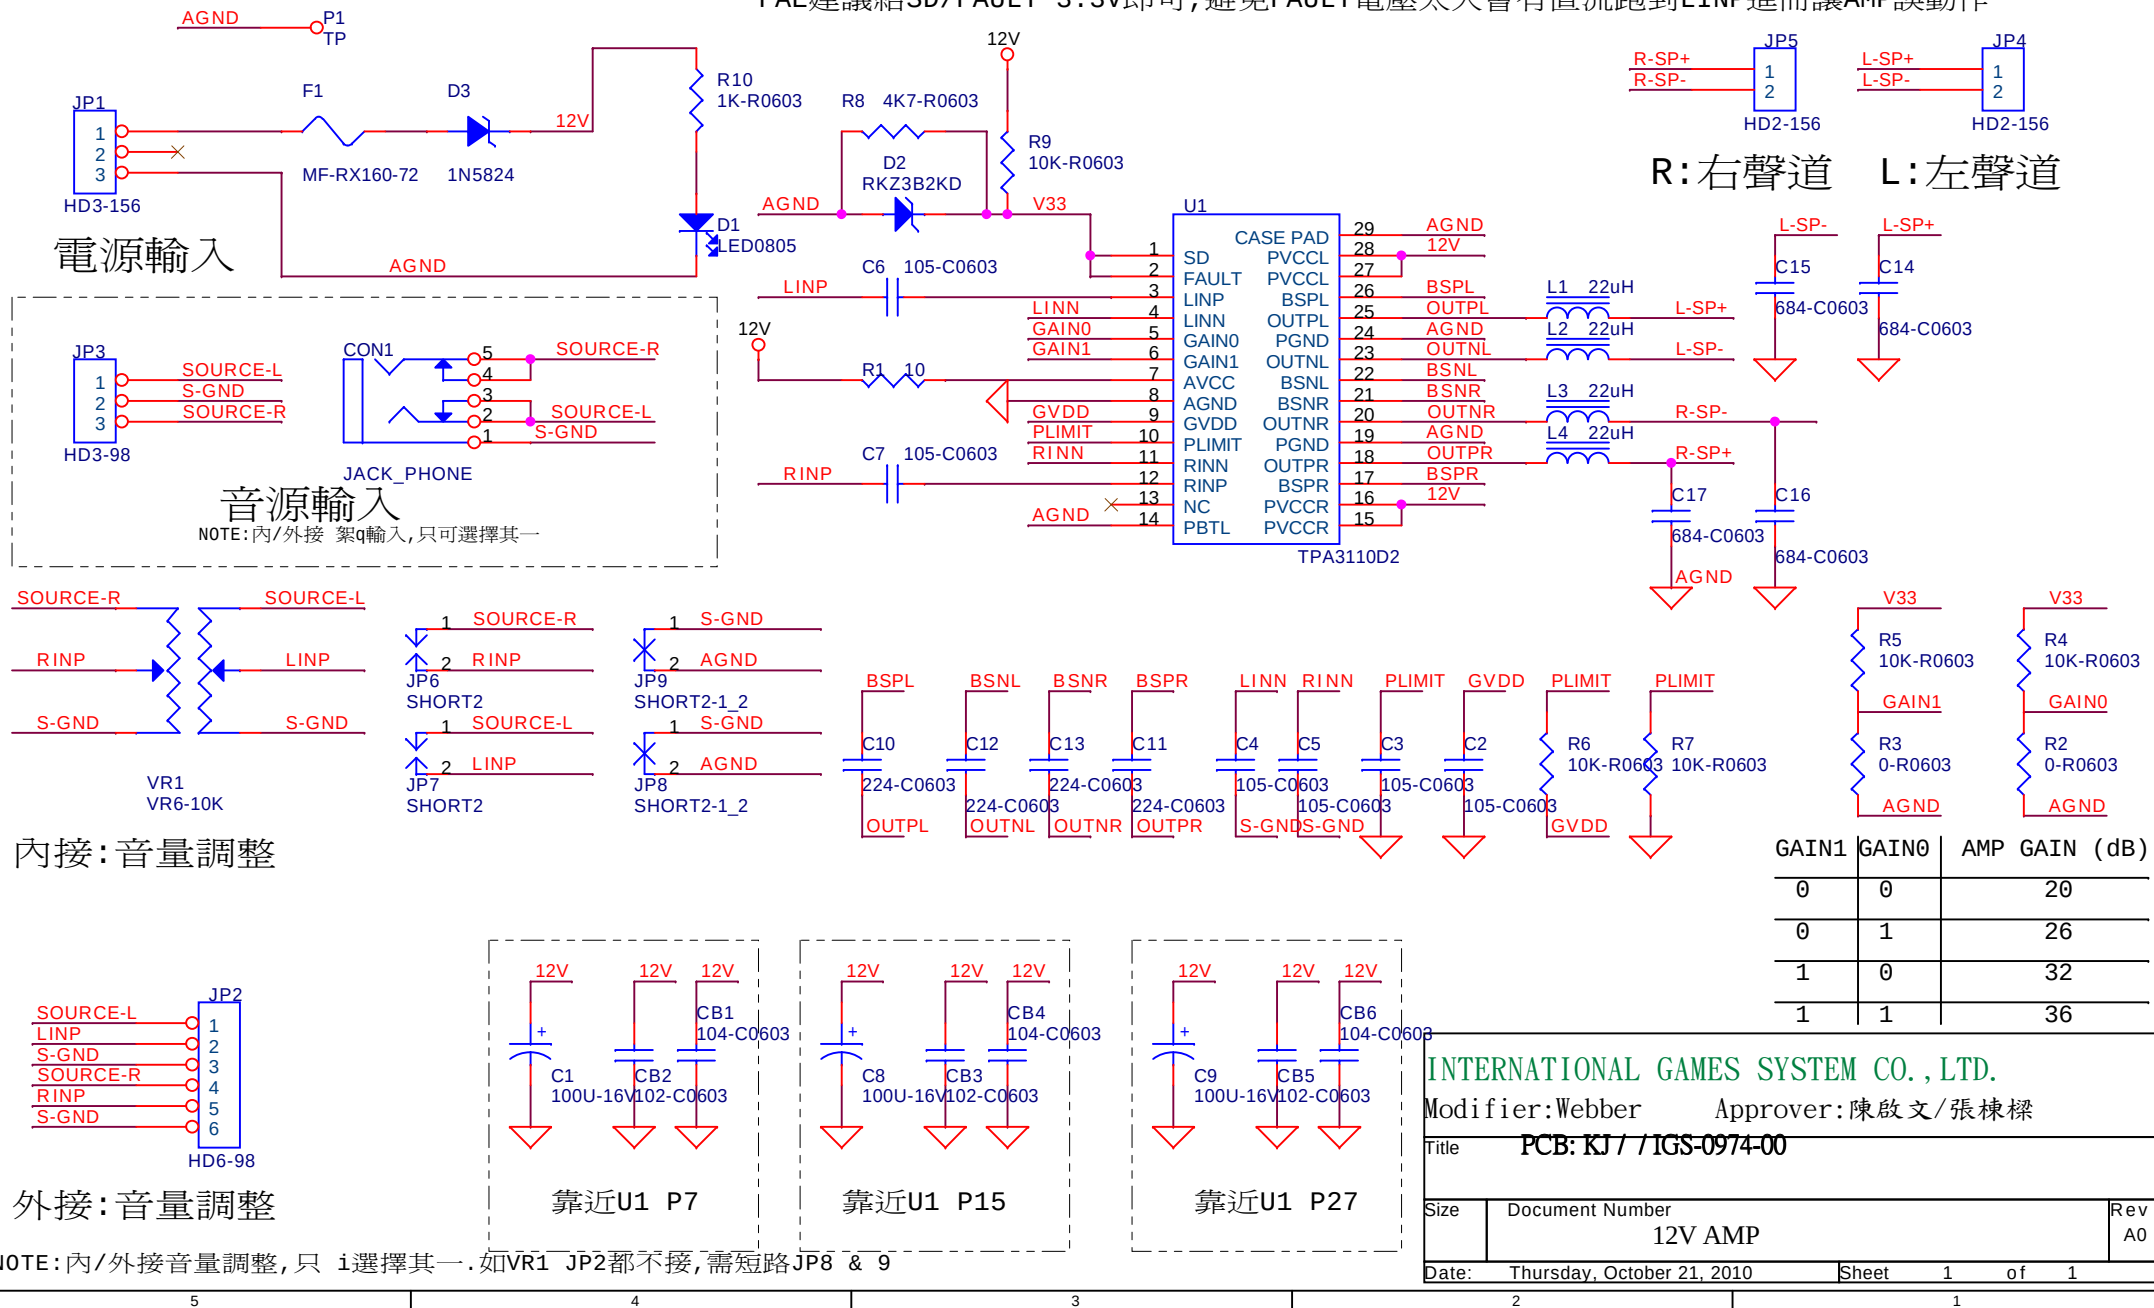
FAE建議給SD/FAULT 3.3V即可,避免FAULT電壓太大會有直流跑到LINP進而讓AMP誤動作
